Zadavatel:  
**Dopravní podnik města Brna, a.s.**  
se sídlem Hlinky 64/151, Pisárky, 603 00 Brno  
IČO: 25508881

Veřejná zakázka:  
**„Modernizace vozovny Slatina – výběr zhotovitele“**

## **VYSVĚTLENÍ, ZMĚNA NEBO DOPLNĚNÍ ZADÁVACÍ DOKUMENTACE**

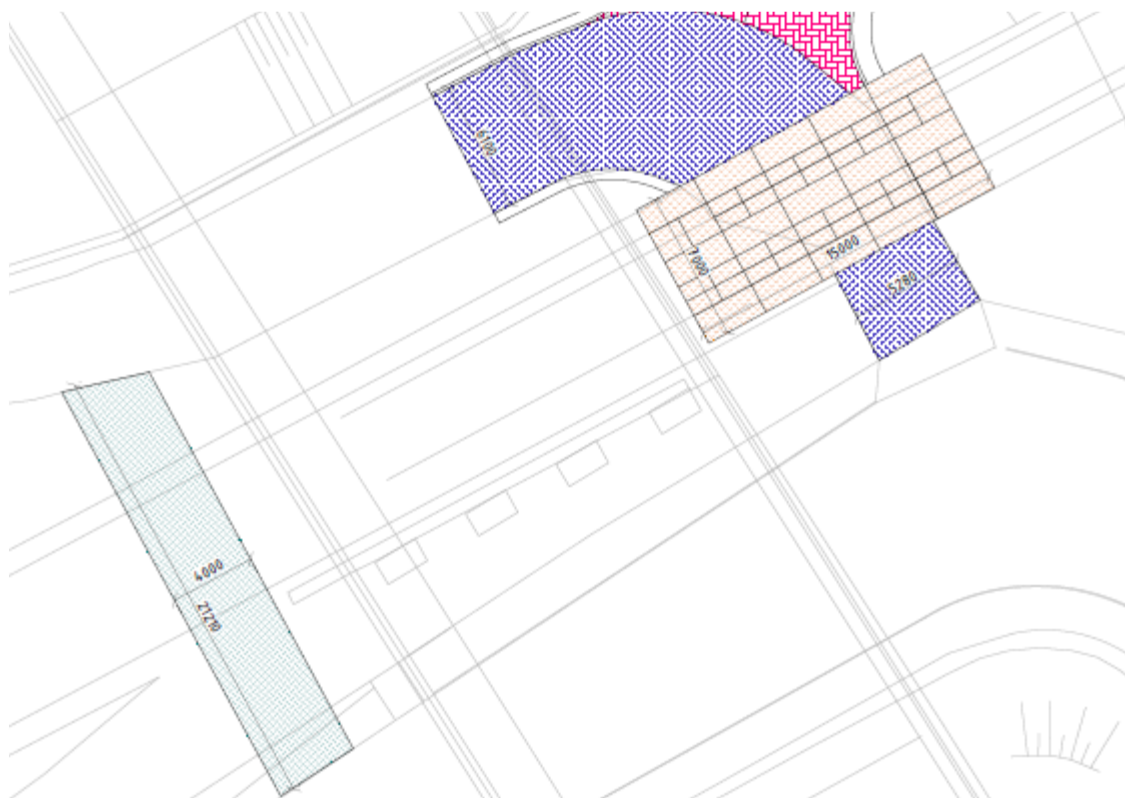
Ve složce *pr.3-zd-dsp-mr* (PD měnárna) chybí PD pro SO 21, 22, 23, 24 a 26 kanalizace a vodovody.

Tyto jsou pouze zakresleny v koordinační situaci a popsány v souhrnné TZ, přičemž konkrétně u SO 23 vdv přípojka a SO 26 prodloužení vdv si tyto texty odporují:

Předmětem stavebního objektu „Prodloužení vodovodního řádu“ je vodovodní řád délky 47,5m z potrubí z tvárné litiny DN80, umístěný na pozemcích p.č. 3571/28, 3571/37, 171 a 169/2 v k.ú. Slatina [612286]. Vodovodní řád bude veden z ulice Černovičky napojením na stávající veřejný vodovod LT DN250. Řád je veden v souběhu s kanalizační přípojkou (SO 22) a je ukončen za křížením s plánovaným kabelovodem (SO 41). Na konci vodovodního hydrantu je navržen podzemní hydrant. Trasa vodovodního řádu pod tramvajovým tělesem bude vedena v protlaku PE trubkou PE 100 RC SDR11 d250x22,7mm v délce 10m. Do chráničky bude vsunuto potrubí na

Podle situace by měl platit text pro SO 26, přípojka SO 23 se bude napojovat na tento prodloužený řád a nekříží TT.

Žádáme o doplnění PD (část měřírna) pro SO kanalizace, vdv.

Zadavatel potvrzuje, že v případě uvedeného rozporu platí text uvedený u SO 26 (tento text je novější a aktuální). Uvedený rozpor je důsledkem průběžné tvorby podkladů a vývoje požadavků projektů, kdy došlo ke vzniku SO 26 prodloužení řadu obsahujícího křížení tramvajové trati a souvisejícímu zmenšení objektu SO 23 (přípojky).

**Zadavatel dále poskytuje požadovanou projektovou dokumentaci, která tvoří přílohu tohoto vysvětlení.**
